リサイクル燃料貯蔵株式会社 リサイクル燃料備蓄センター 使用済燃料貯蔵事業変更許可申請 に関する審査(案)の概要

原子力規制庁

リサイクル燃料備蓄センター使用済燃料貯蔵施設の審査の経緯

BWR用大型キャスク(タイプ2, 2A)概要図

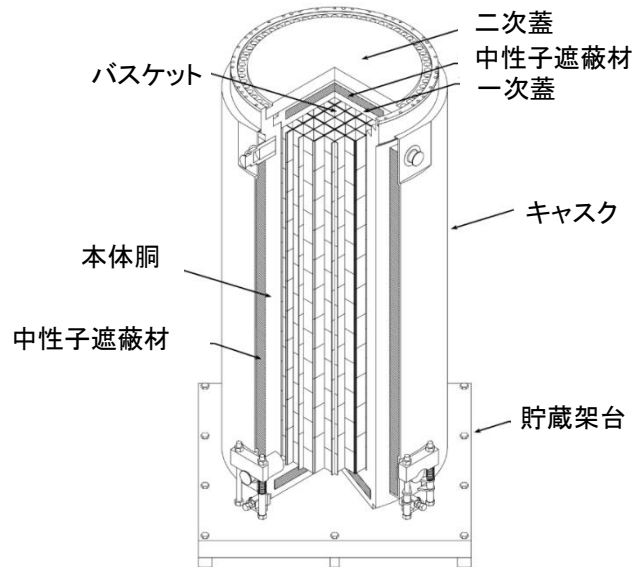
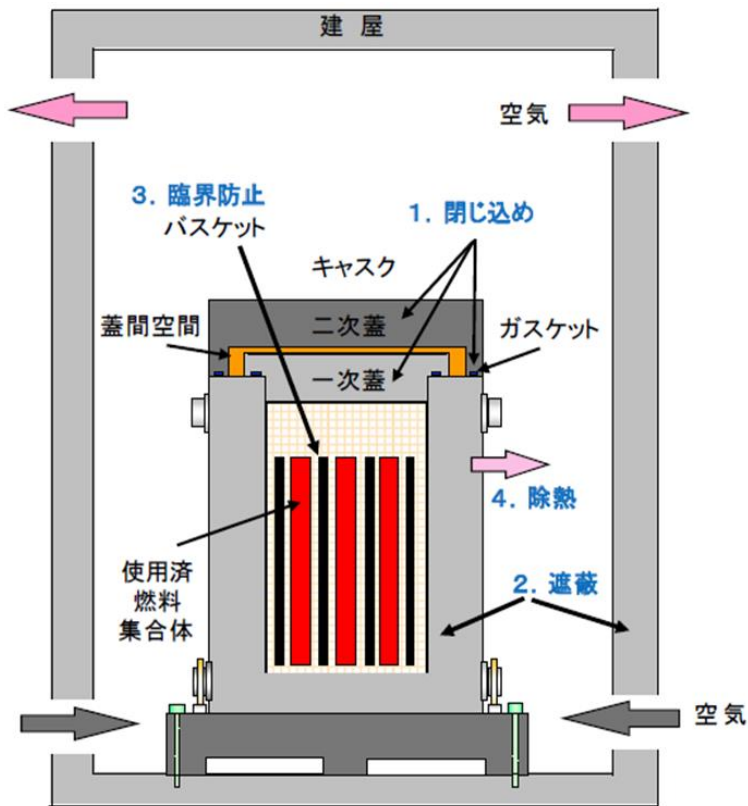
規制委員会は、キャスク単体及びキャスク相互の中性子干渉を考慮した臨界防止について、キャスク内部のバスケットにより使用済燃料集合体を所定の幾何学的配置に維持すること、必要な中性子吸収能力を有する材料をバスケットに用いること、キャスクの境界条件を完全反射条件とした臨界評価において中性子実効増倍率が0.95以下となるように設計していることを確認したことなどから事業許可基準規則に適合するものと判断した。

規制委員会は、公衆の受ける実効線量が年間50 μ Sv以下になるようキャスク及び貯蔵建屋により遮蔽する設計としていること、放射線業務従事者及び事業所内の人が立ち入る場所に滞在する者の線量が、線量告示に定められた線量限度を超えないように遮蔽その他適切な措置を講じるとしていることなどから事業許可基準規則に適合するものと判断した。

- ・蓋及び蓋貫通孔のシール部には、長期にわたって閉じ込め機能を維持する観点から金属ガスケットを用い、設計貯蔵期間に対して十分な余裕を有する60年間を通じて、使用済燃料集合体を内封する空間を負圧に維持する設計としていること。
- ・万一の蓋部の閉じ込め機能異常に対し、蓋の追加装着や二次蓋の金属ガスケットの交換が可能な設計としていること。

- ・燃料被覆管の温度が、使用済燃料の健全性を維持する観点から制限される温度以下に保たれる設計としていること。
- ・キャスクの構成部材の温度が、基本的安全機能を維持する観点から制限される温度以下に保たれる設計としていること。
- ・貯蔵建屋は、使用済燃料集合体の崩壊熱を自然換気方式により適切に除去できる設計としていること。

解放基盤表面の設定

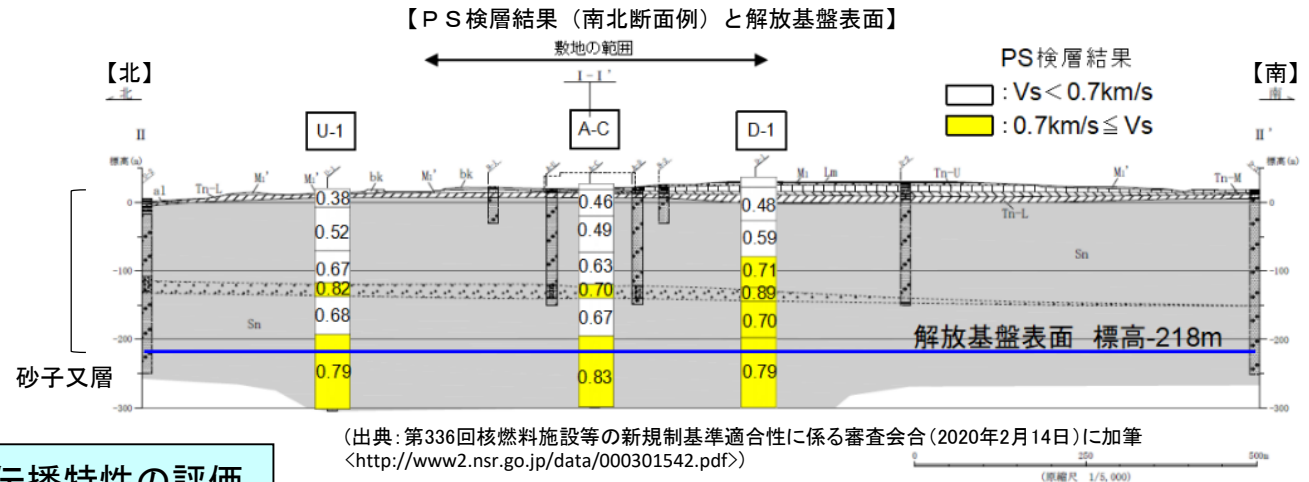
規制委員会は、必要な特性を有する硬質地盤の表面に解放基盤表面を設定していることから、事業許可基準規則に適合するものと判断した。

【震源として考慮する活断層の分布図】

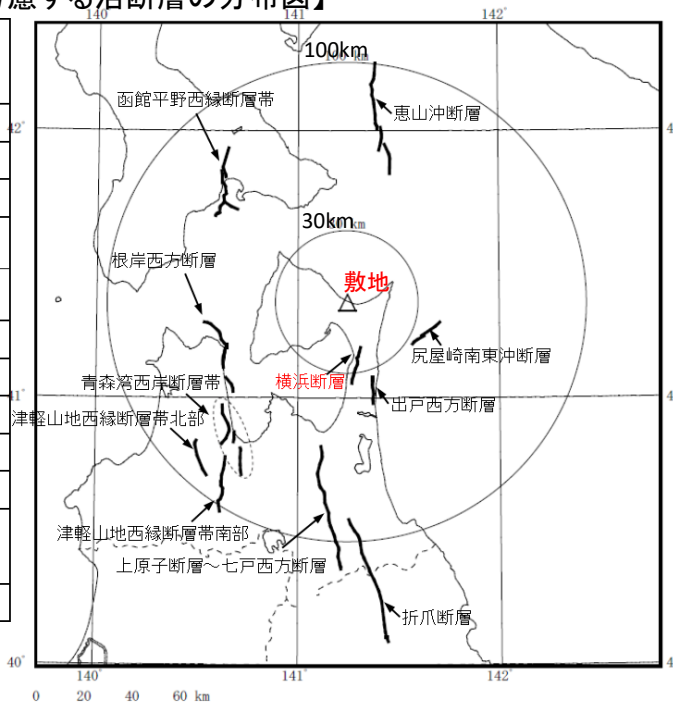
・敷地周辺及び敷地近傍では、産業技術総合研究所が発行している地質図、活断層研究会編(1991)、今泉ほか編(2018)等の文献調査を含む調査結果に基づき、「震源として考慮する活断層」を右図のとおり抽出し、活断層の位置、形状等を評価した。

規制委員会は、適切な手法、範囲及び密度で調査を実施した上で、総合的に評価し、活断層の位置、形状等を明らかにしていることから、事業許可基準規則に適合するものと判断した。

震源として考慮する活断層の評価(横浜断層)

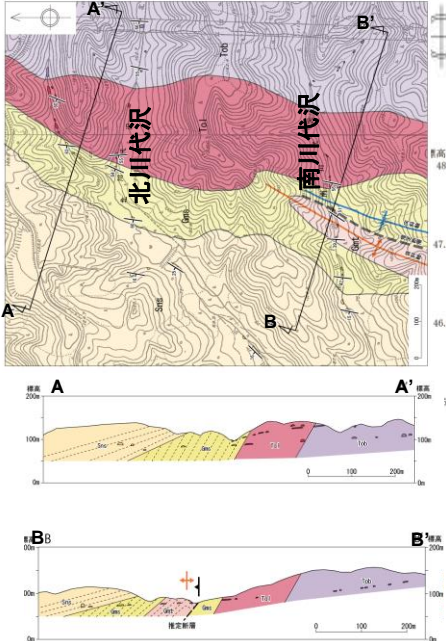
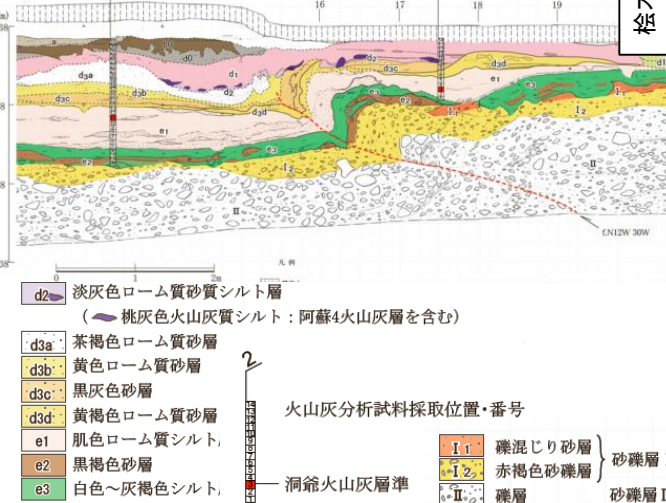
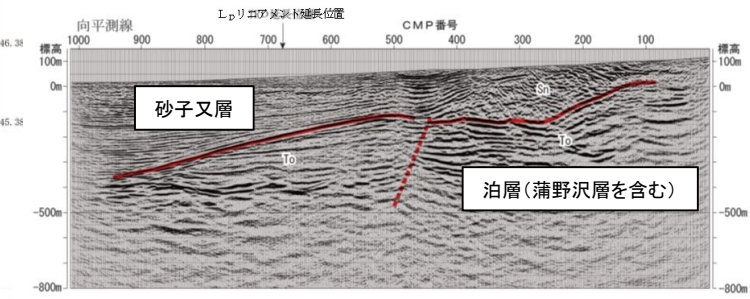
横浜断層は、変動地形学的調査結果から、むつ市中野沢(なかのさわ)南東から横浜町横浜南東に至る約12.5kmに連続するリニアメントが判読され、さらに地表地質調査結果、ボーリング調査の結果等から、新第三紀鮮新世~第四紀前期更新世の砂子又層の撓曲部に西上がりの逆断層が確認され、その変位が上位の段丘礫層にも及んでいること、洞爺火山灰(約11.5~11.2万年前)及び阿蘇4火山灰(約9~8万年前)の層準の確認結果から、当該断層は第四紀後期更新世以降において活動があると評価した。
 断層の長さは、北端はむつ市北川代沢(きたかわしろさわ)付近における地表地質調査結果から、蒲野沢層及び泊層が約60°西傾斜の同斜構造を示しており、撓曲構造は認められないこと、南端は横浜町向平(むかいたいら)付近における反射法地震探査結果から、西上がりの逆断層及び撓曲構造が認められないことから、15.4kmと評価した。

下北断層の評価

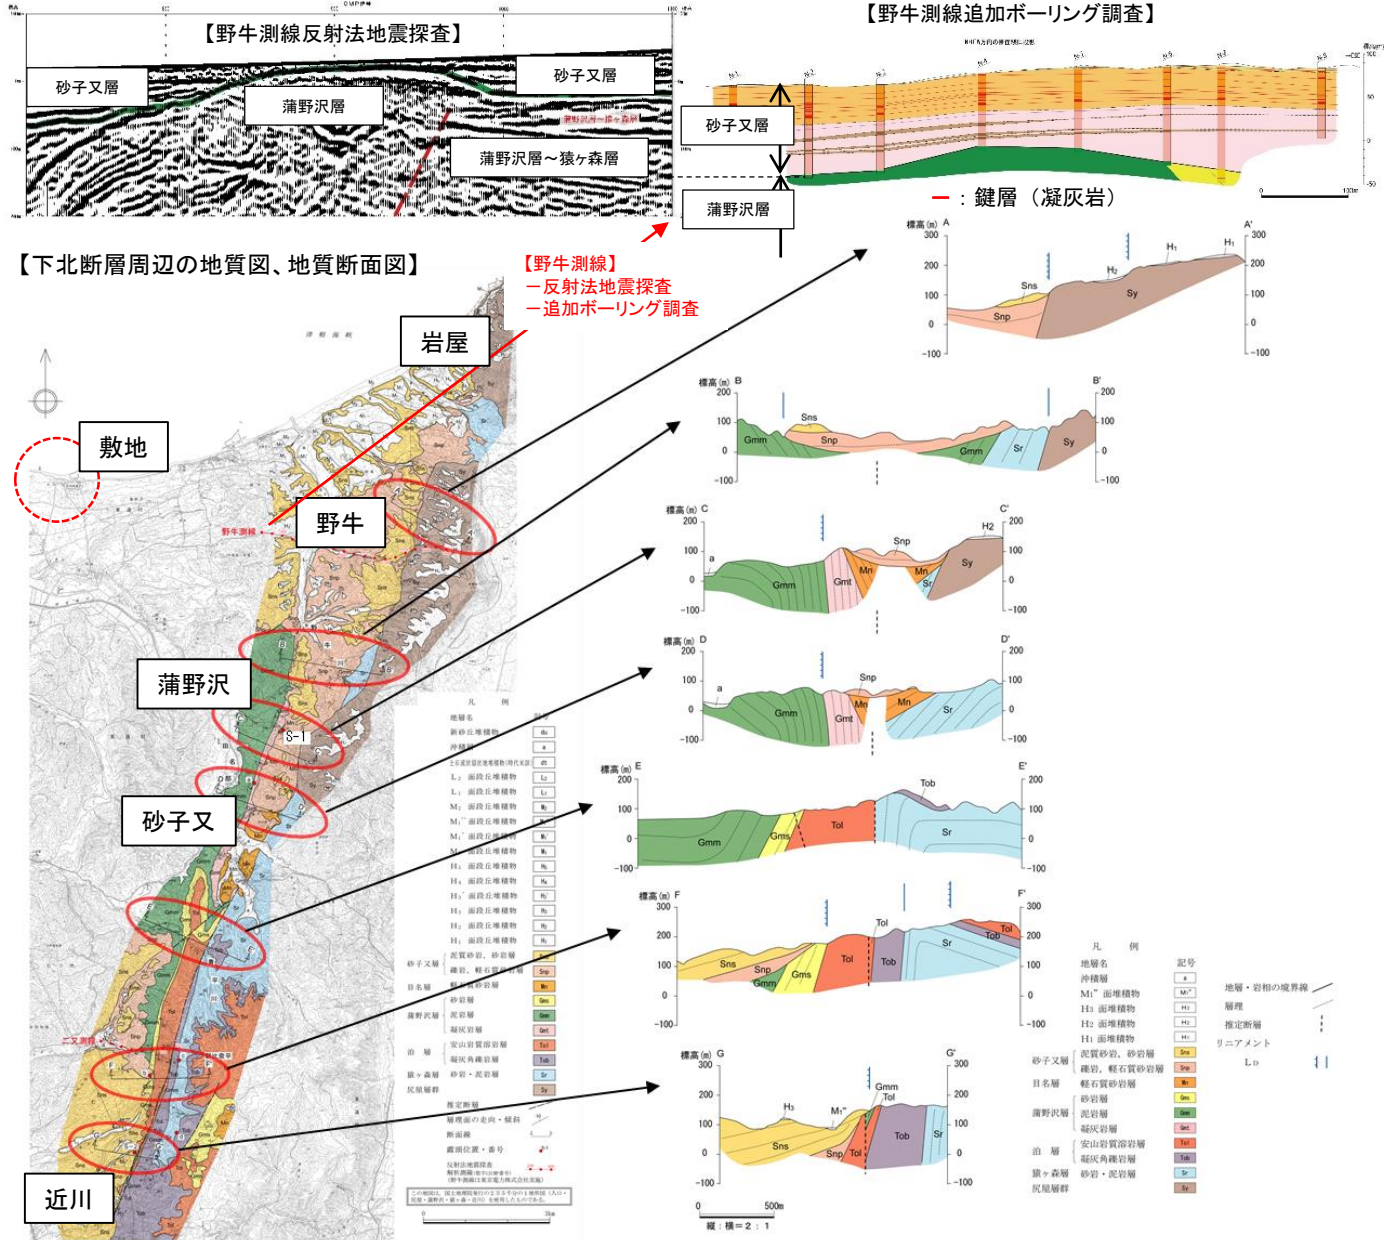
下北断層は、変動地形的調査結果から、東通村岩屋(いわや)南方から同村砂子又付近を經つむつ市近川(ちかがわ)東方に至る約20kmの間に、NNE-SSW方向のL_Dリニアメントが断続的に判読され、当該リニアメントは、北村・藤井(1962)により示されている下北断層付近の位置に対応し、北部の岩屋南方から砂子又付近に至る区間は、今泉ほか編(2018)に示されている推定活断層に対応する。

- ・東通村蒲野沢(がまのさわ)東方から同村砂子又に至る間では、西側の新第三紀中新世の蒲野沢層と東側の新第三紀中新世の猿ヶ森層とを境とする位置に断層が推定されるものの、当該断層及びその周辺の構造は新第三紀鮮新世~第四紀前期更新世の砂子又層に不整合で覆われ、砂子又層には断層及びその存在を示唆する構造は認められないこと
 - ・東通村蒲野沢北方に位置する野牛(のうし)付近では、反射法地震探査及び追加ボーリング調査の結果、下北断層と考えられる西上がりの逆断層が蒲野沢層中に推定されるが、その上盤に形成された背斜構造が砂子又層に不整合で覆われ、断層周辺の段丘面にもリニアメントは認められないこと
 - ・東通村砂子又以南では、砂子又層の下部及びそれより下位の地層に急傾斜帯が認められ、この急傾斜帯中に下北断層の存在が推定されるが、これらの構造は砂子又層の上部に不整合で覆われており、砂子又層の上部には断層及びその存在を示唆する構造は認められないこと
- が確認できることから、下北断層は第四紀後期更新世以降の活動はないものと評価し、震源として考慮する活断層ではないと評価した。

【横浜断層による地震断層モデル図】

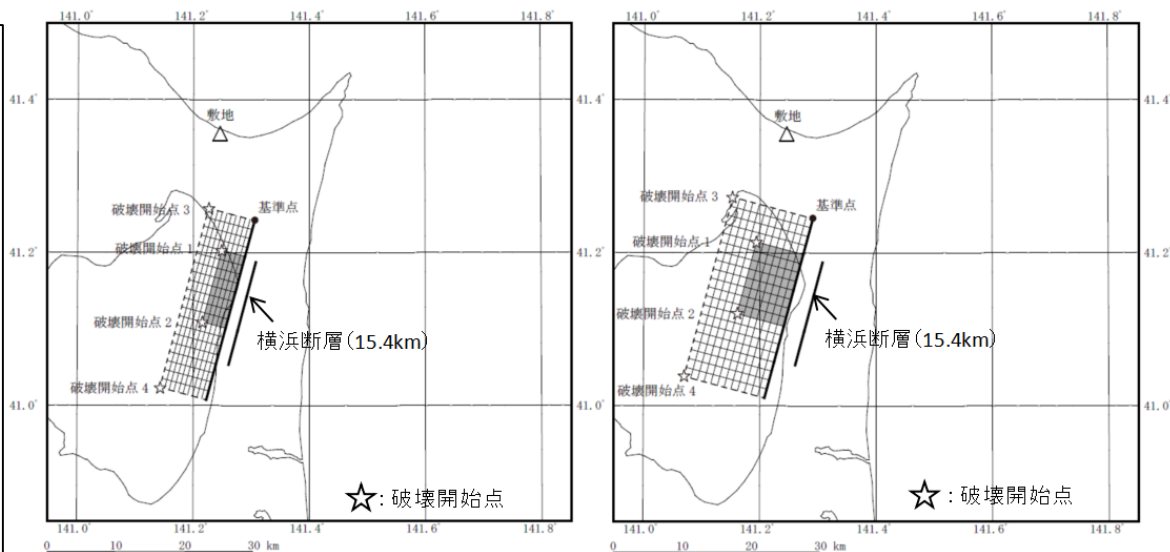
- ・文献調査、地質調査等を踏まえ、震源モデル及び震源特性パラメータを設定するとともに、震源断層長さについては、孤立した短い活断層による地震の地震規模としてMw6.5($M_0=7.83 \times 10^{18} \text{Nm}$)となるように、断層幅を考慮して27kmと設定していること、また、アスペリティは、敷地への影響が大きくなるように、北端を横浜断層の北端に、上端を断層面上端に配置した基本モデルを設定して適切に評価を実施していること
- ・不確かさを考慮したケースとして、応力降下量を基本モデルの1.5倍としたケース、傾斜角を 45° としたケースを設定し、不確かさを十分に考慮した評価を実施していること

図a 基本震源モデル/短周期レベル不確かさ考慮ケース
 図b 断層面位置不確かさ考慮ケース
 図c 地震規模不確かさ考慮ケース

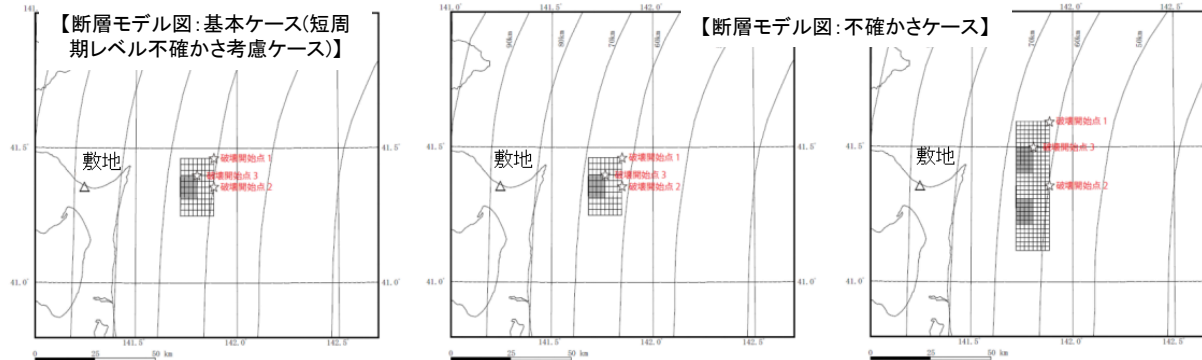
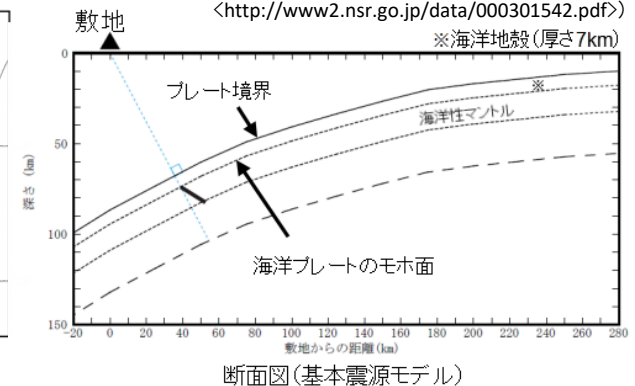
- ・2011年4月7日宮城県沖の地震(M7.2)と同規模の地震が敷地前面で発生するとして震源領域を設定していること
- ・基本モデルにおいて、断層面の位置は、敷地前面の沈み込む海洋プレートと敷地との距離が最小となる位置の海洋性マントル内に設定して、予め不確かさを考慮していること
- ・短周期レベルを1.5倍としたケース等、不確かさを十分に考慮したケースを実施していること

震源を特定せず策定する地震動の評価

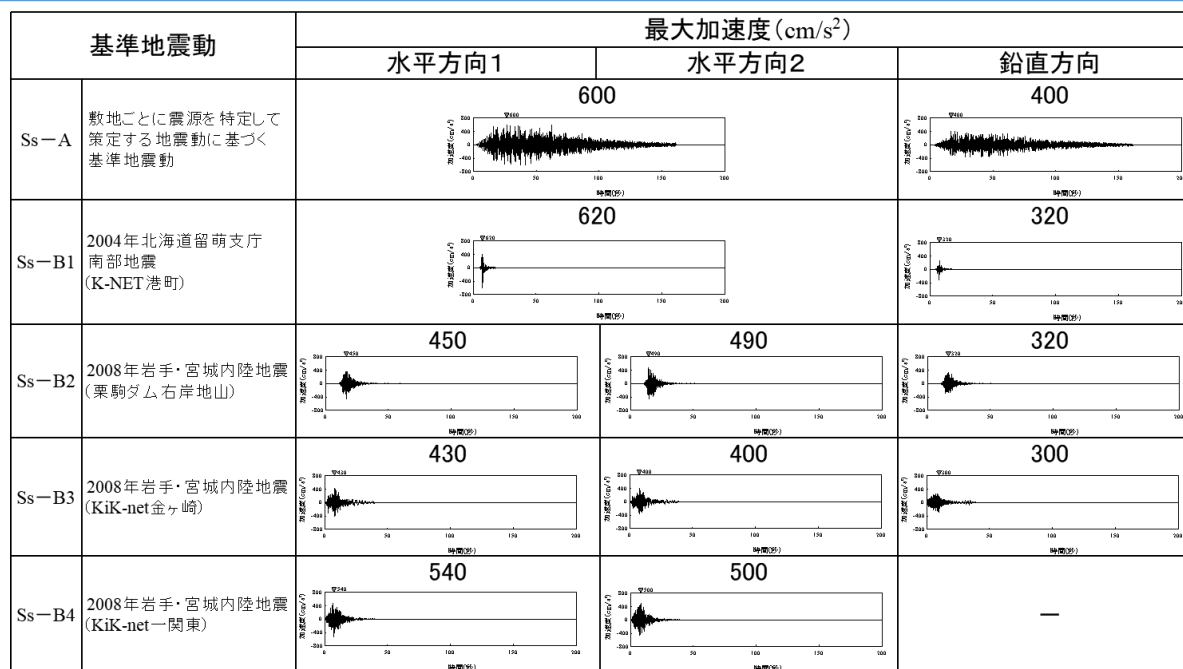
- ・Mw6.5以上の地震：2008年岩手・宮城内陸地震については、敷地近傍及び敷地周辺との地域性の違いを十分に評価したうえで、地質学的背景の一部に類似点が認められることから、観測記録収集対象とし、当該地震の震源近傍で取得された地震観測記録のうち、現時点において信頼性の高い基盤地震動が評価可能な栗駒ダム(右岸地山)、KiK-net金ヶ崎観測点及びKiK-net一関東観測点(水平方向のみ)の観測記録を選定し、これに保守性を考慮した地震動を採用していること。2000年鳥取県西部地震については、敷地近傍及び敷地周辺との地域性の違いを十分に評価したうえで、地質学的背景等が異なることから、観測記録収集対象外としていること
- ・Mw6.5未満の地震：震源近傍における観測記録を精査して抽出された、2004年北海道留萌支庁南部地震による震源近傍の観測点における記録に各種の不確かさを考慮した地震動及び加藤ほか(2004)に敷地の地盤物性を考慮した応答スペクトルを採用していること

基準地震動の応答スペクトル

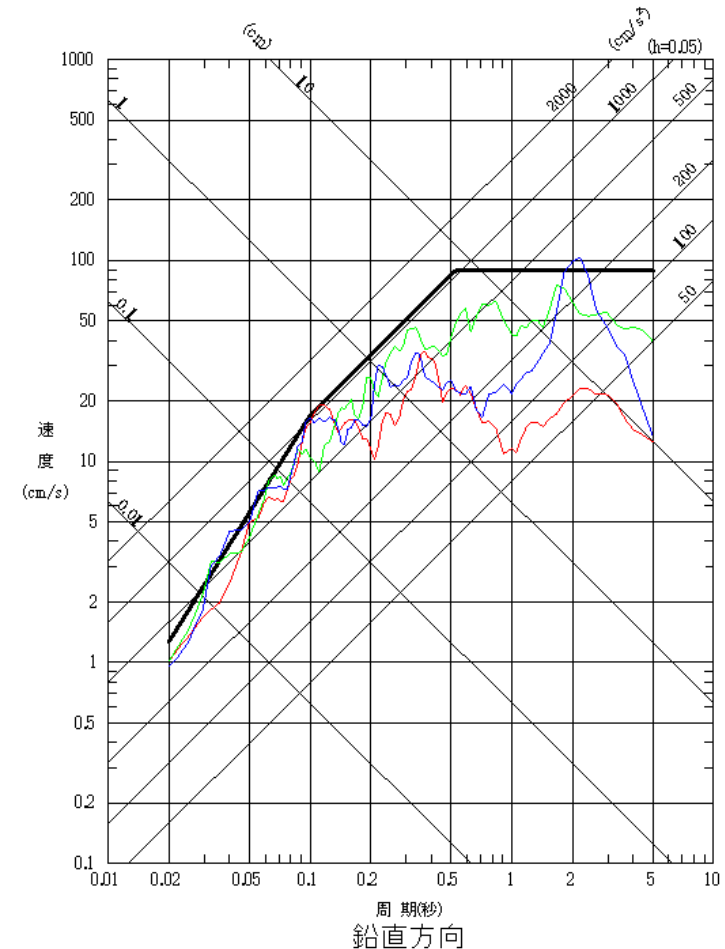
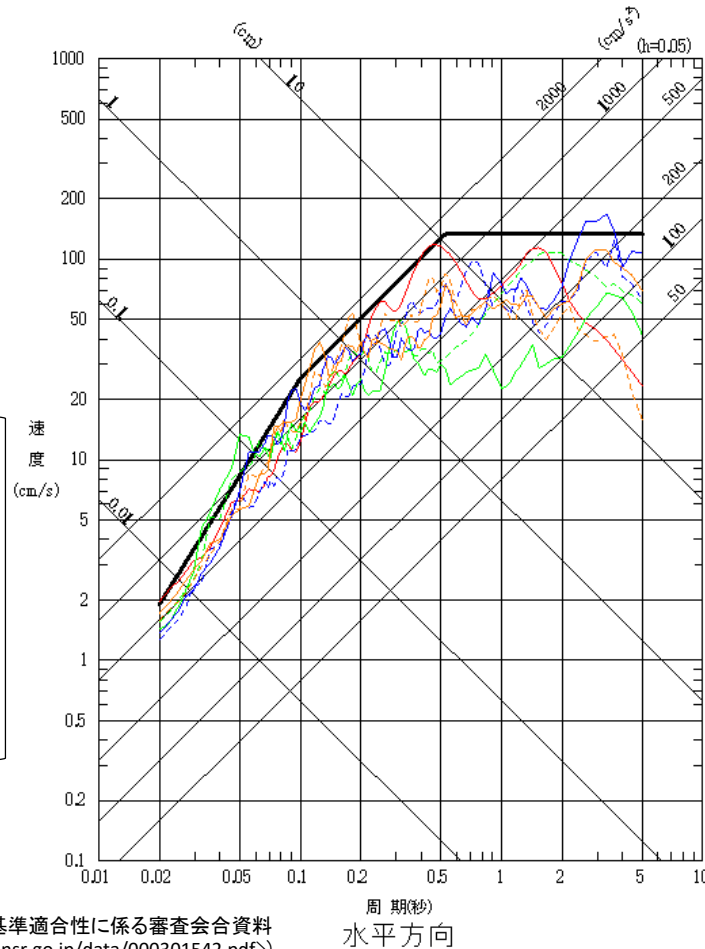
規制委員会は、最新の科学的・技術的知見を踏まえ、各種の不確かさを十分に考慮して、敷地及び敷地周辺の地質・地質構造、地盤構造並びに地震活動等の地震学及び地震工学的見地から適切に基準地震動が策定されていることから、事業許可基準規則に適合するものと判断した。

地盤の変位

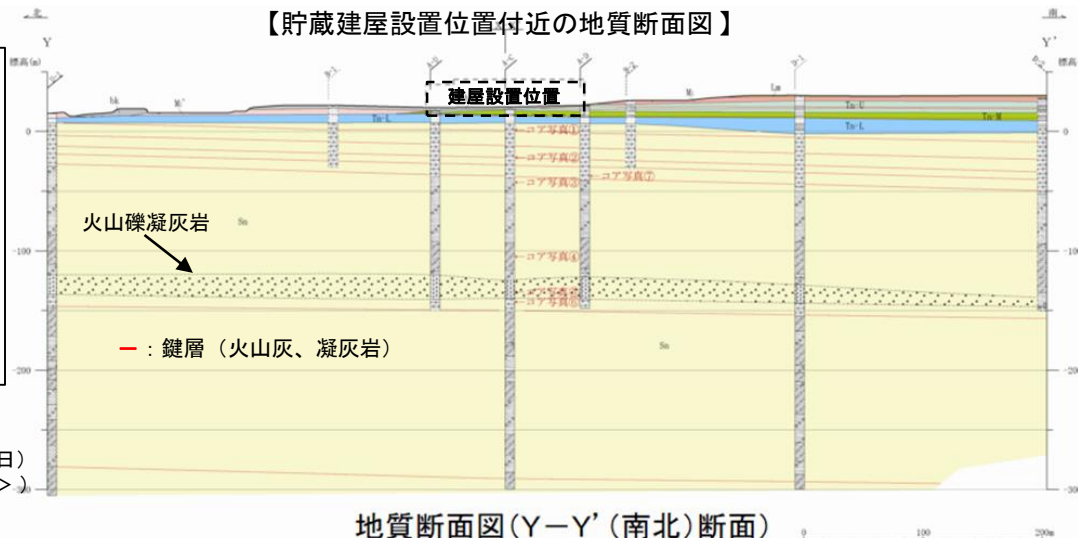
- ・敷地の砂子又層は、挟在する鍵層及び火山礫凝灰岩の連続性から、ほぼ水平であることが確認でき、断層は認められないとしていること
- ・基本的安全機能を確保する上で必要な施設が設置される貯蔵建屋設置位置付近の孔間反射法地震探査及びボーリング調査結果では断層を示唆するものは認められないとしていること
- ・以上により、基本的安全機能を確保する上で必要な施設を設置する地盤には、「将来活動する可能性のある断層等」は認められないと評価していること

地盤の変形

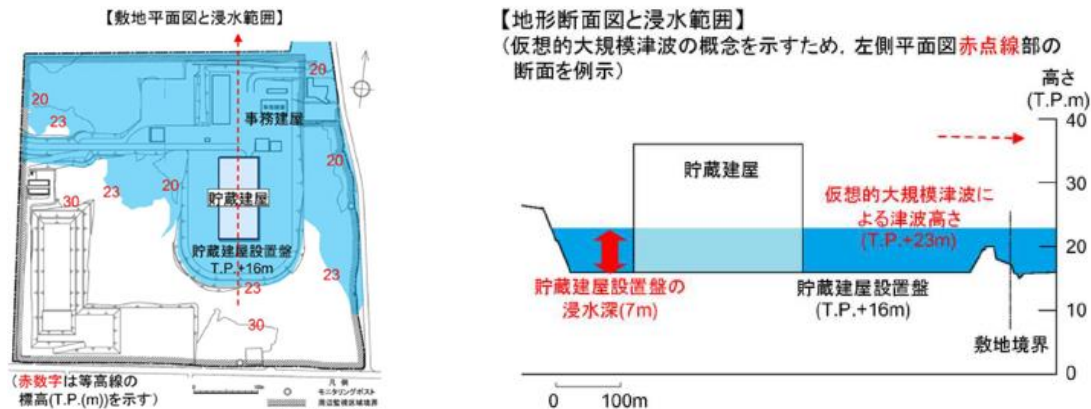
- ・基本的安全機能を確保する上で必要な施設は、貯蔵建屋のみに設置され、当該建屋の周辺には隣接する建物及び構造物がないことから、不等沈下、液状化、揺すり込み沈下等による影響を受けるおそれがないとしていること
- ・地震時の地殻変動による傾斜に関する評価が適切であり、評価基準値の目安を満足していること

【恐山の位置図】

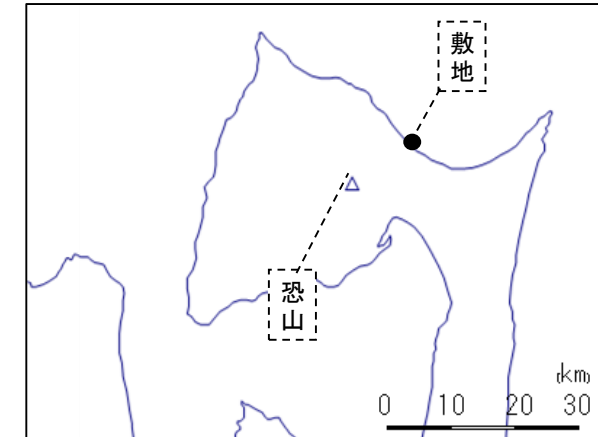
➢ 恐山の設計対応不可能な火山事象については、以下の地球物理学的調査、地球化学的調査等の結果から、マグマ噴火が発生する可能性は十分小さいこと等から、敷地に影響を及ぼす可能性は十分小さいと評価していること。

- ① 恐山の活動は、古恐山火山の火山活動(約146万年前～約68万年前)と現在の新恐山火山の活動(約48万年前以降)に大別され、新恐山では、約48万年前～約8万年前の期間はマグマ活動があったものの、約8万年前～現在までの期間は熱水活動が継続しており、マグマ活動は確認されていないこと
- ② 防災科学技術研究所等の地震波トモグラフィ解析による地震波速度構造、比抵抗構造及びインダクションベクトルを相補的に用いた地下構造の評価では、深さ20km以浅には大規模なマグマ溜まりが存在する可能性は小さく、20km以深から地表付近へ連続する火道も認められないこと
- ③ マグマ活動に関連するような深部低周波地震は発生していないこと、国土地理院による電子基準点データの解析結果、下北半島西部における干渉SARの解析結果、津軽海峡測線及び恐山で実施した水準測量結果から、火山活動に伴う継続的な累積を示す地殻変動は認められないこと
- ④ 恐山の噴気口から採取した火山ガスの分析結果から、噴気はCO₂とH₂Sを主体としており、SO₂、HCl等のマグマ由来の火山ガスの発生は認められないこと
